改善箇所の説明図

不具合発生箇所

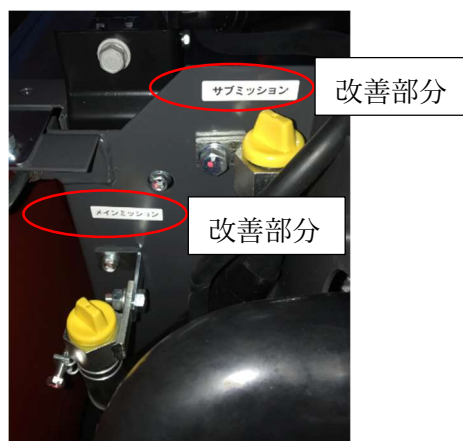
誤 貼付け

誤 貼付け

走行用トランスミッションにおいて、注油口の注油量表示に誤りがある。サブミッション注油口にメインミッション用表示が貼られ、メインミッション注油口にサブミッション用表示が貼られている。そのため、注油作業時に適切な量の油が注油されないおそれがあり、その状態で使用を継続すると内部部品の焼付き破損に至り、最悪の場合、走行不能になる事がある。

- ・全車両、表示マークを貼りなおす。
- ・取扱説明書を交換する。

* 識別方法 運転席足元の製造プレート近傍にステッカー（N o. 5309）を貼る。
